Keuringsverslag van een elektrische laagspanning- en zeer lage spanningsinstallatie

NIET CONFORM

Straatnaam: Lorkenlaan
Huisnummer: 15
Busnummer:
Postcode: 2560
Gemeente: NIJLEN
Land: België

Controlebezoek van een oude huishoudelijke elektrische installatie van een wooneenheid bij verkoop op vraag van de verkoper volgens (KB 08/09/2019) - AREI Boek 1- 8.4.2. en 8.2.1. en 4.2.4.3.

Afbeelding schakel- en verdeelbord:

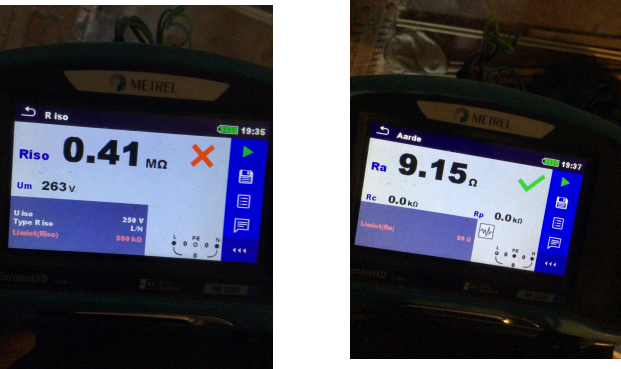
- I1.01 Eéndraadschema van de installatie is niet aanwezig. (Boek 1 Afdeling 2.12 - 2.13 en 3.1.2 en 9.1.2)
- I1.04 Situatieschema van de installatie komt niet overeen met de werkelijkheid. (Boek 1 Afdeling 2.12 - 2.13 en 3.1.2 en 9.1.2)

- I2.02 De waarde van de isolatieweerstand van één of meerdere stroombanen is kleiner dan 0,5M ohm. (Boek 1 Onderafdeling 6.4.5.1.)
- I2.03 De continuïteit van equipotentiaalverbindingen en/of beschermingsgeleiders zijn niet gewaarborgd. (Boek 1 Onderafdeling 5.3.5.3.G. en 5.4.3.5)

- I5.01 De aanduiding van de stroomkringen en/of apparatuur, aansluitklemmen, enz dient aangebracht of vervolledigd te worden. (Boek 1 Onderafdeling 3.1.3.1. en 3.1.3.3.A. en 5.1.6.1)

- I5.06 De deur en/of afschermplaat op het verdeelbord geplaatst. Aanraking van onder spanning staande delen mogelijk. (niet tenminste IPXX-B) (Boek 1 Afdeling 5.1.4. en 5.3.5.1.A. en 4.2.2.3.)

- I5.10 De genaakbare, naakte onder spanning staande delen zijn onvoldoende afgeschermd. (Boek 1 Afdeling 5.1.4. en 4.2.2.3.)
- I6.01 De differentieelschakelaar aan het begin van de huishoudelijke installatie is niet verzegelbaar. (Boek 1 Onderafdeling 4.2.4.3.)

- I8.02 Stroomkringen voor contactdozen dienen minimaal uitgevoerd te worden met een draadsectie van 2,5mm2. (Boek 1 Onderafdeling 5.2.1.2.)
- I8.08 De geleiders van het type VOB moeten in daarvoor bestemde buizen, kabelgoten geïnstalleerd worden. (Boek 1 Onderafdeling 5.2.9.3. en 5.2.9.6.)

- I8.13 Het gebruik van kabels van het type VTLmb, LMVVR, COAX, VVT is verboden. (Boek 1 Onderafdeling 5.2.1.2.)
- I8.21 Kabeldoorvoeren uit te voeren met wartels of gelijkwaardig bescherming. (Boek 1 Onderafdeling 5.2.6.1.)

- Verschillende kringen

I9.07 Niet alle contactdozen op LS zijn kinderveilig conform NBN C 61-112-1:2017. (Boek 1 Onderafdeling 1.4.2.3. en 5.3.5.2.)
